Recommandations

PRILLY, COLLÈGES DU CENTRE ET DU GRAND-PRÉ - ASIGOS - 2025

ce - Route du Chasseur 21

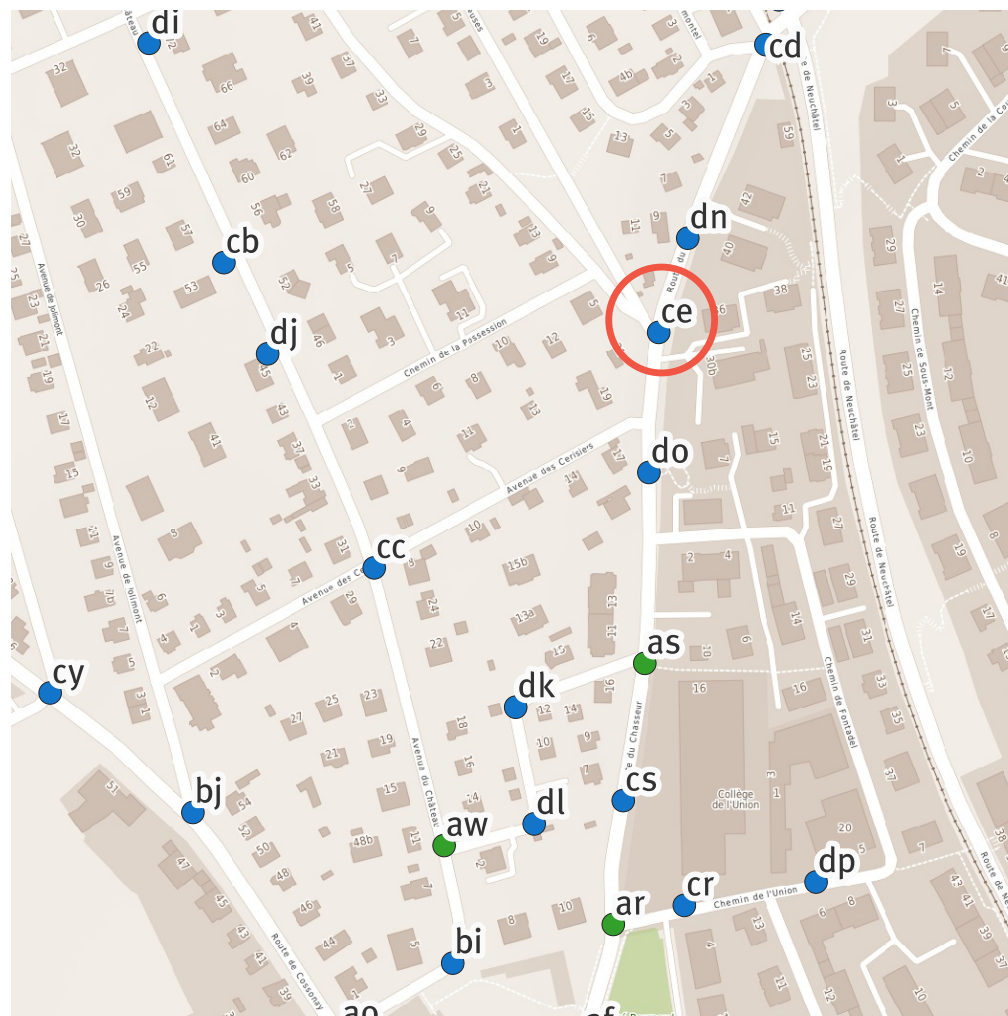
- × Le passage piéton présente plusieurs déficits importants :
 - × la visibilité est nulle sur l'une des zones d'approche rendant la traversée très dangereuse
 - × Le passage piéton est trop long et l'îlot n'est pas conforme
 - × les bordures ne sont pas conformes et ne permettent pas aux personnes à mobilité réduite de traverser.
- × Il y a du stationnement privé sur le trottoir.
- × Le régime de priorité dans le carrefour est peu clair et peu porter à confusion.
- × La bande longitudinale en direction de la piscine est franchissable et n'offre aucune sécurité pour les piétons.

DÉFICIT(S)	MESURE(S) - Court terme	MESURE(S) - Long terme
	Passage piéton	<ul style="list-style-type: none">× Sécuriser la traversée en taillant la végétation lorsque c'est nécessaire pour garantir un minimum de visibilité.	<p>Option 1</p> <ul style="list-style-type: none">× Sécuriser le passage piéton en réduisant la taille de la chaussée et en réalisant un vrai îlot de protection.× Adapter les bordures du passage piéton afin qu'elles répondent aux exigences de la LHand. <p>Option 2 :</p> <ul style="list-style-type: none">× Avancer l'entrée de la zone 30 à l'intersection et matérialiser cette entrée à l'aide d'un trottoir traversant. Cette option permettrait également de réguler l'intersection suivante en priorité de droite (entre Chemin des Creuses et Chemin de Bellevue).
	Bande longitudinale	<ul style="list-style-type: none">× Supprimer le stationnement sur le trottoir en consultation avec le privé (selon SIT Vaud, une partie du stationnement se trouve sur parcelle communale).× Clarifier le régime de priorité entre le Chemin des Creuses et le Chemin de Bellevue à l'aide de panneaux de signalisation ou de marquages au sol.× Sécuriser la bande longitudinale sur le Chemin des Creuses à l'aide de potelets discontinus permettant aux véhicules de croiser à certains endroit tout en évitant que les automobilistes ne circulent que sur la bande longitudinale.	<ul style="list-style-type: none">× Matérialiser à l'aide d'un trottoir, un cheminement piéton continu et sécurisé entre la Route du Chasseur et la piscine de la Fleur-de-Lys. (L'itinéraire de la Fleur-de-Lys est très prisé par les enfants en été).

cl - Av. de la Confrérie, Av. des Huttins

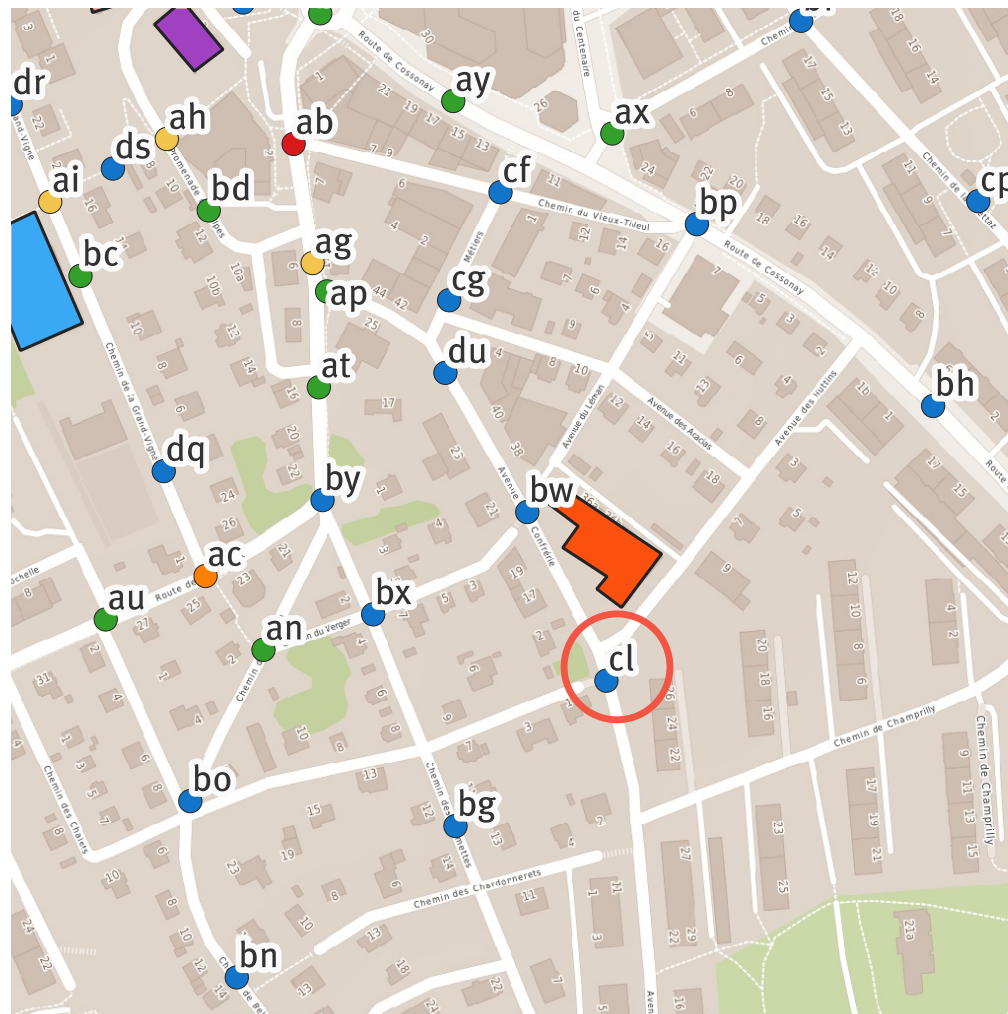
Les deux passages piétons situés à ce carrefour présentent des déficits de sécurité.

Pour le passage piéton à l'Av. de la Confrérie :

- × Les distances de visibilité de/vers la zone d'approche Ouest sont insuffisantes en raison d'obstacles côté amont (stationnement).
- × Signal «Obstacle à contourner par la droite» 2.34 situé dans le cône de visibilité du passage piéton.
- × Il manque des bordures détectables au droit de l'îlot.

Pour le passage piéton Av. des Huttins:

- × La longueur de la traversée est trop importante.
- × Le passage piéton est situé trop proche du carrefour (moins de 5m, les véhicules s'arrêtent donc sur le passage piéton au cédez le-passage).

L'éclairage public est masqué par l'arborisation.

DÉFICIT(S)	MESURE(S) - Court terme	MESURE(S) - Long terme
	Passage piéton Av. de la Confrérie	<ul style="list-style-type: none">× Suppression des places de parc gênant la visibilité.× Supprimer les signaux «Obstacle à contourner par la droite» 2.34 pas nécessaires au guidage des véhicules pour améliorer les conditions de visibilité au droit de l'îlot.	<ul style="list-style-type: none">× Etudier l'exploitation en zone 30 du quartier, ce qui permettrait de réduire la distance de visibilité nécessaire sur la zone d'attente du passage piéton.× Réaliser une bordure détectable au droit de l'îlot.
	Passage piéton Av. des Huttins	<ul style="list-style-type: none">× Raccourcir la traversée en diminuant le gabarit de la chaussée et des avancées de trottoir (cette mesure peut être réalisée rapidement à l'aide de marquages et de potelets avant une pérennisation).	<ul style="list-style-type: none">× À terme, remplacer le cédez-le-passage et le passage piéton par un trottoir traversant.

végétation	<ul style="list-style-type: none">× Entretien de l'arborisation pour assurer un bon éclairage public

x1 - Avenue de Jolimont

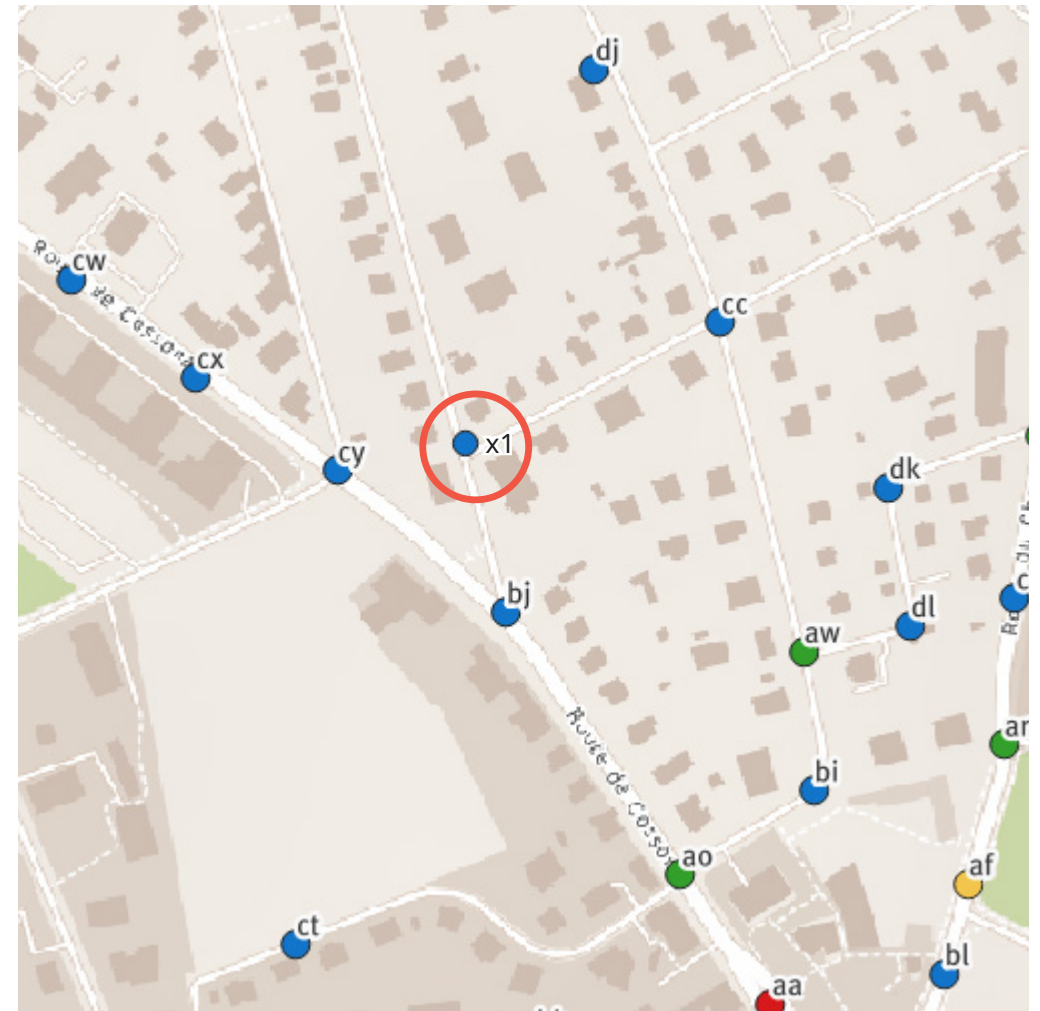
- × Sortie du cheminement piéton sans visibilité sur la chaussée et inversement.
- × La bande longitudinale sur l'Avenue de Jolimont et franchissable et n'offre aucune sécurité aux piétons.

- × Sécuriser la sortie et la bande longitudinale à l'aide de potelets discontinus.

- × À terme, matérialiser un réel trottoir et une vraie avancée de trottoir.

bc - Chemin de la Grand-Vigne 3

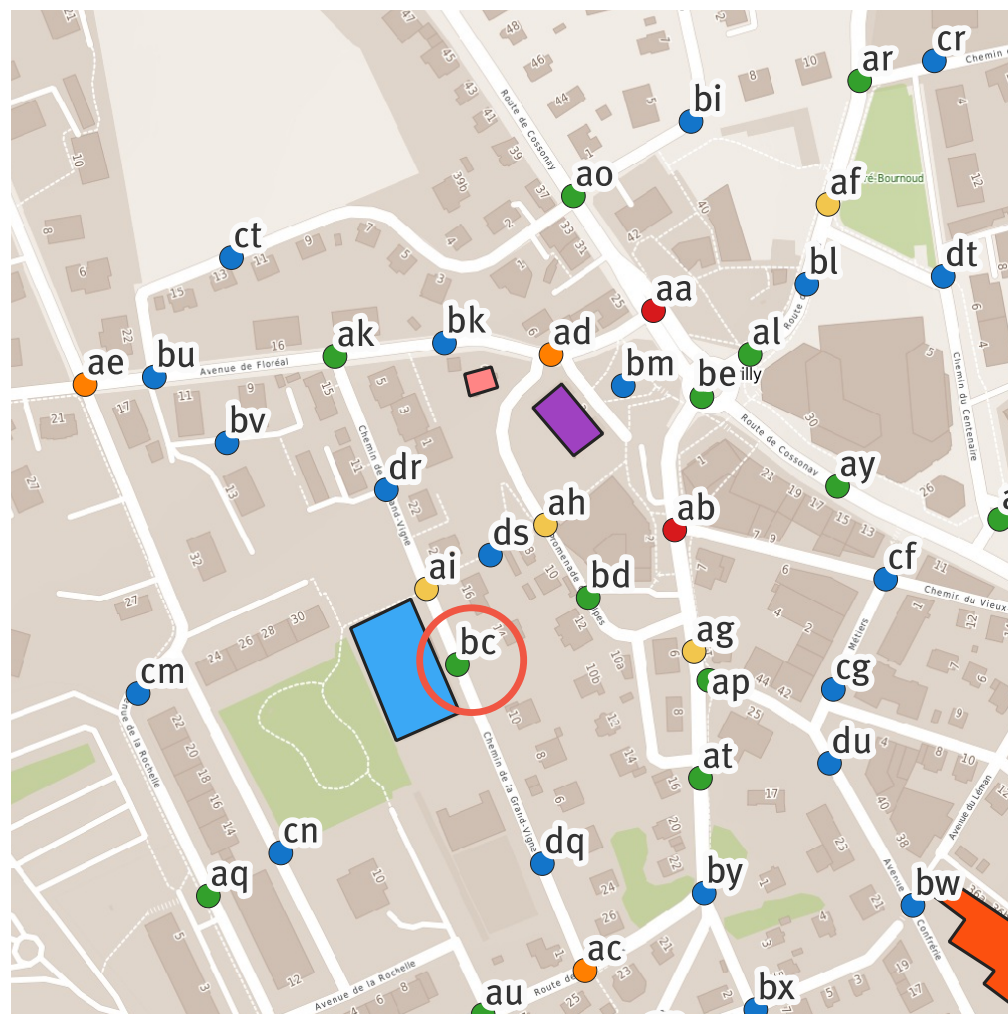
Le passage piéton présente plusieurs déficits :

- × Les distances de visibilité de/vers les zones d'approche sont insuffisantes en raison d'obstacles (haie, stationnement)
- × La zone d'approche Grand-Vigne n'est physiquement pas délimitées
- × La zone d'approche nord n'est pas sécurisée, au droit de l'accès privé motorisé

Problème de comportement avec des mouvements de véhicules hors case liés à la dépose/reprise des élèves

La largeur des trottoirs en amont est insuffisante.

DÉFICIT(S)	MESURE(S) - Court terme	MESURE(S) - Long terme
	Passage piéton	<ul style="list-style-type: none">× Suppression de stationnement et haie pour améliorer les conditions de visibilité	<ul style="list-style-type: none">× Etudier le déplacement du passage piéton et l'aménagement de bastions pour sécuriser les zones d'attente.× Reconfigurer le stationnement en conséquence.
	Dépose sauvage hors-case	<ul style="list-style-type: none">× Action de sensibilisation auprès des parents pour éviter les comportements dangereux et le stationnement en double file (mesures déjà en cours en collaboration avec la police).× Avertissement et mise en place de contrôles pour dissuader la dépose/reprise en dehors des cases.	<ul style="list-style-type: none">× Elargir le trottoir Nord

bm - Place du collège

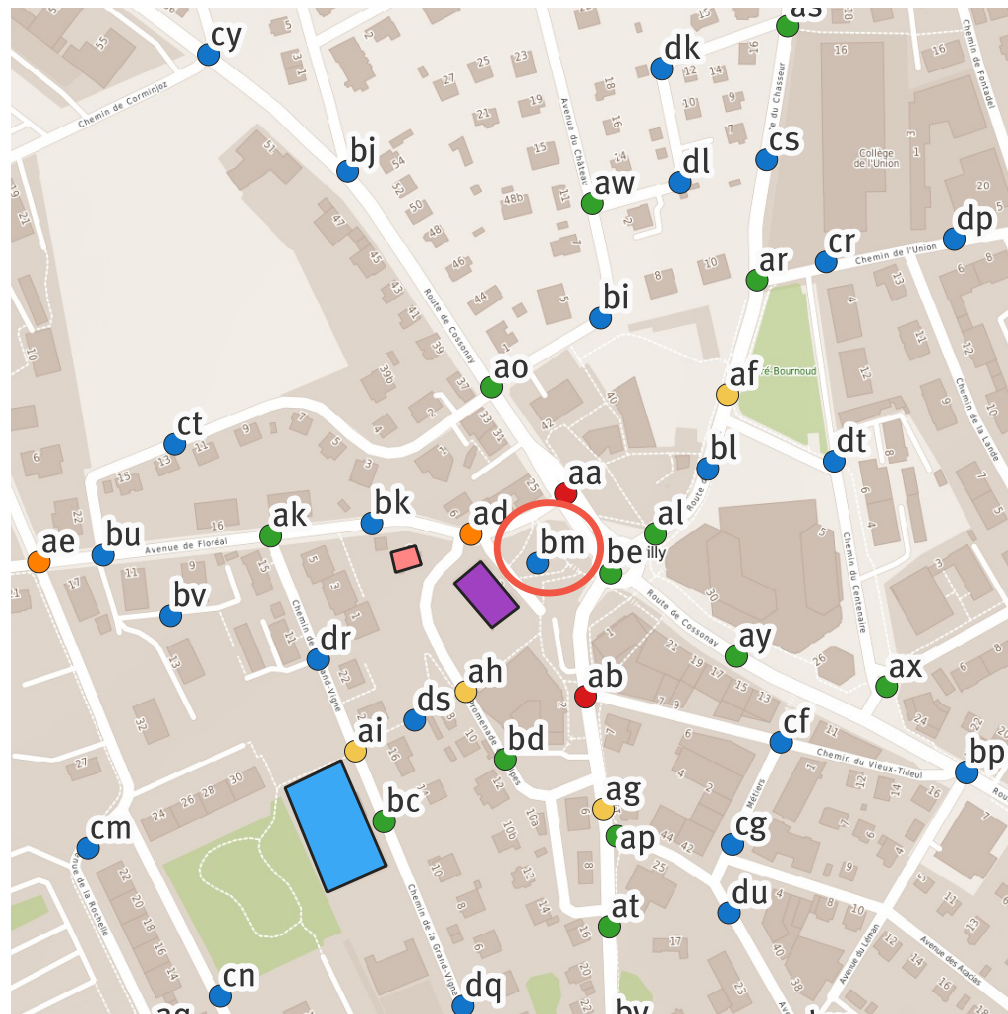
- × Problèmes de comportement : mouvements de véhicules induits par les places de stationnement privées et la dépose/reprise dans une zone à forte densité piétonne et cyclable.

- × Marquages ludiques prévus afin de marquer la présence d'enfants et de la zone de rencontre.

- × Etudier la relocalisation des places privées (probablement pendulaire, pour qui une distance de marche de l'ordre de quelques centaines de mètres est à priori acceptable).

ae - Carrefour Rochelle/Floréal

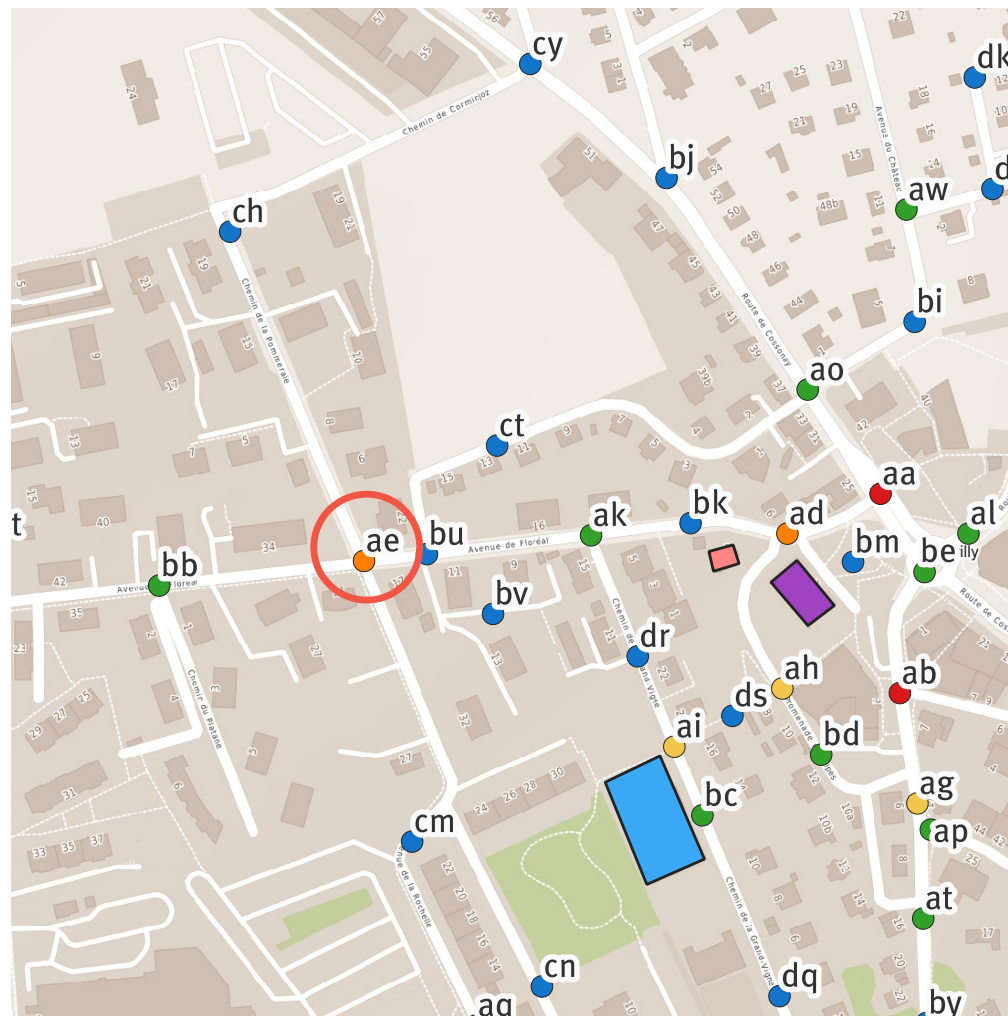
- × Absence de continuité piétonne et largeur de chaussée importante à traverser (7 m).
- × Distances de visibilité de/vers les zones d'approche insuffisantes selon VSS 40 241 (applicable aussi aux aides à la traversée non marquées) en raison d'obstacles (haie, stationnement).
- × Largeur de trottoir insuffisante.

- × Etudier la mise en place de bastions piétons matérialisés par des potelets/bordures collés afin de modérer le trafic (passage alterné), diminuer la longueur de traversée et améliorer les distances de visibilité.

- × Etudier le «compactage» du carrefour avec des bastions piétons définitifs.
- × Globalement réduire la taille de la chaussée et élargir les trottoirs tout en aménageant des lieux propices à la traversée pour les piétons (non prioritaire).

ag - Route des Flumeaux 6

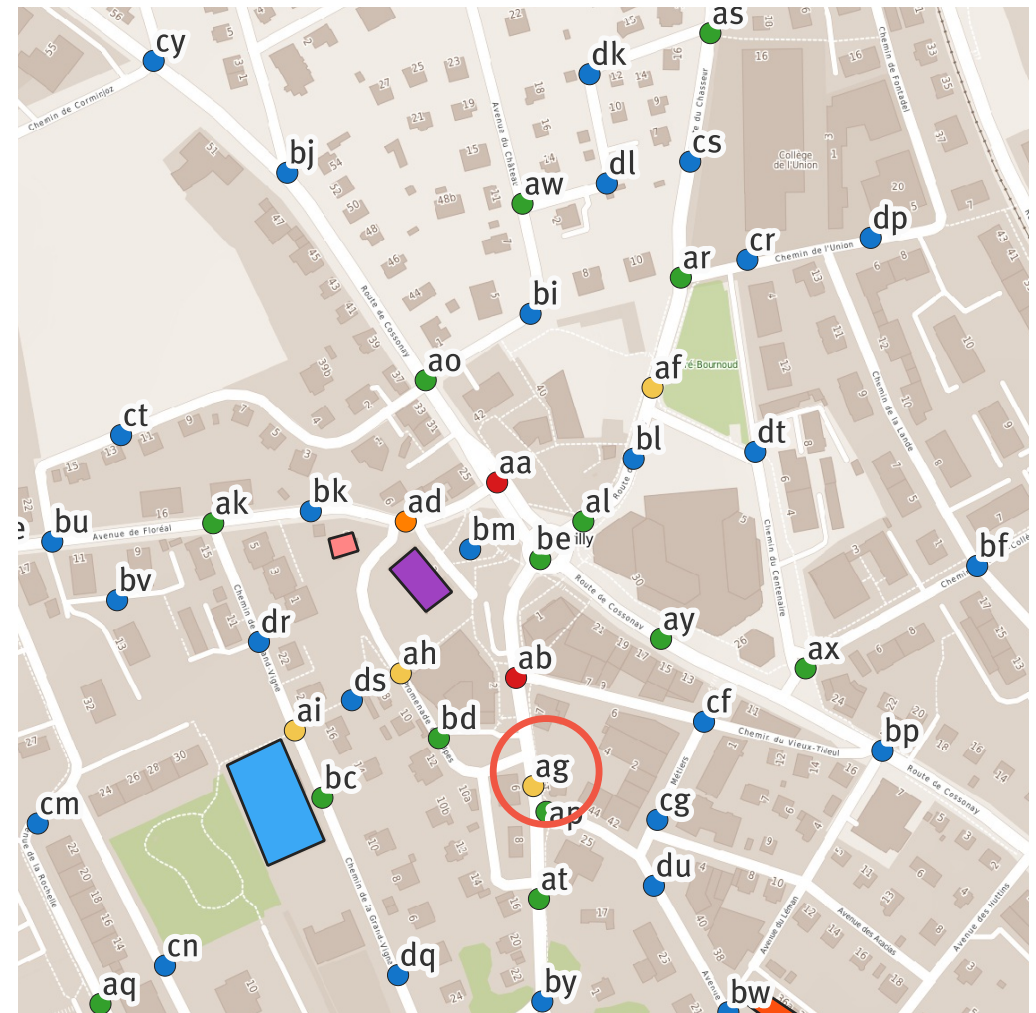
Le passage piéton présente plusieurs déficits :

- × Distances de visibilité de/vers la zone d'approche Est insuffisante de/vers le débouché Confrérie en raison d'obstacles (haie, mur).
- × La zone d'approche Ouest du passage piéton peut être masquée lorsqu'une voiture sort de la promenade des Alpes.
- × Absence d'îlot de protection des piétons

La largeur de trottoir est insuffisante.

- × Entretien haie

- × Etudier la possibilité d'aménager un îlot de protection et la déplacement du passage piéton lors d'un projet global routier de la Route des Flumeaux.
- × Etudier l'aménagement d'un trottoir traversant au débouché Confrérie (voir point ap).

- × Elargir les trottoirs

bk - Avenue de Floréal

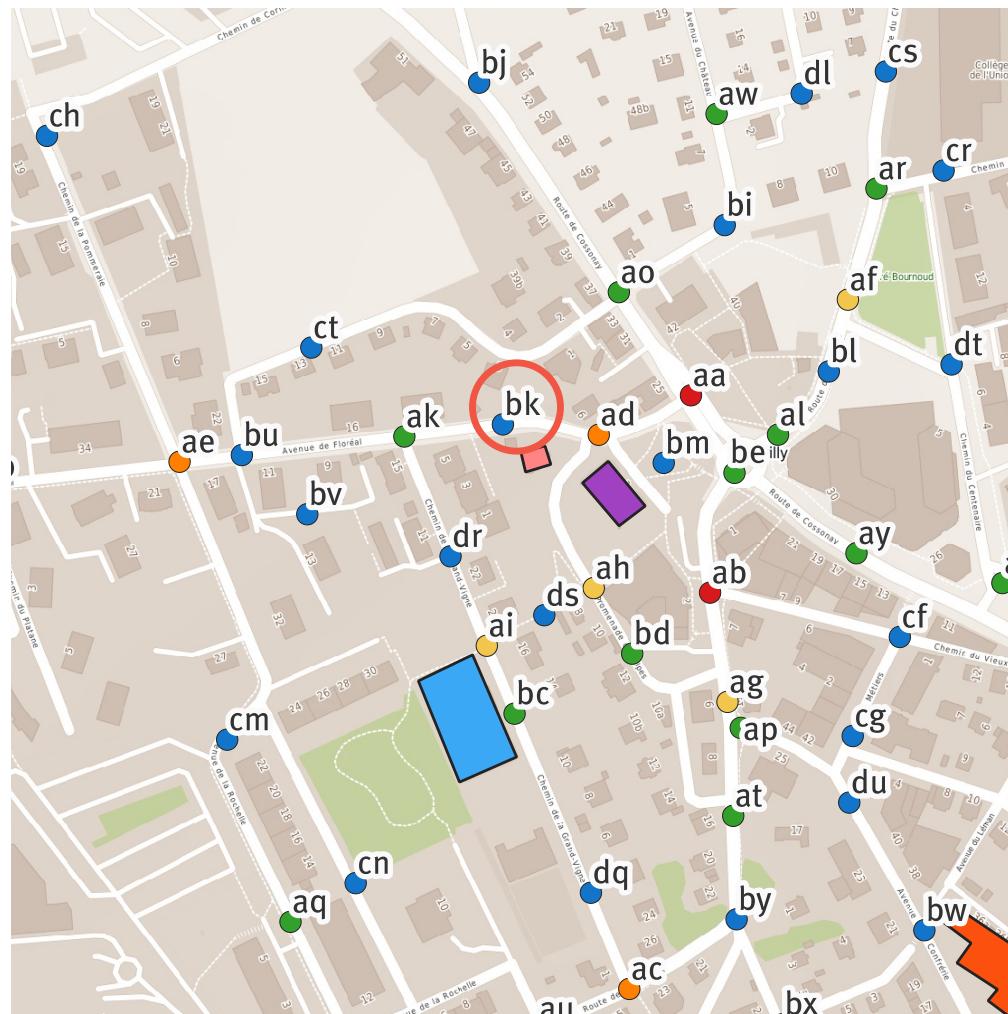
- × Les vitesses sont perçues comme élevées (à confirmer par un relevé) en raison des trajectoires rectilignes possibles.
- × Absence d'aménagement cyclable (pente env. 6%).
- × La largeur du trottoir est insuffisante.

DÉFICIT(S)	MESURE(S) - Court terme	MESURE(S) - Long terme
	trottoir	<ul style="list-style-type: none">× Réorganiser le stationnement pour renforcer la modération des vitesses (rétrécissement actuel peu efficace en raison de la forte proportion de trafic montant) en privilégiant des ruptures optiques de la linéarité du tracé routier (éléments de modération, et stationnement en épis).× Etudier la possibilité d'aménagement cyclable en montée.	<ul style="list-style-type: none">× Elargissement des trottoirs
	Vitesses	<ul style="list-style-type: none">× Mettre en place des actions de sensibilisation (affichages, radar pédagogique).× Le cas échéant, mettre en place des mesures de police.
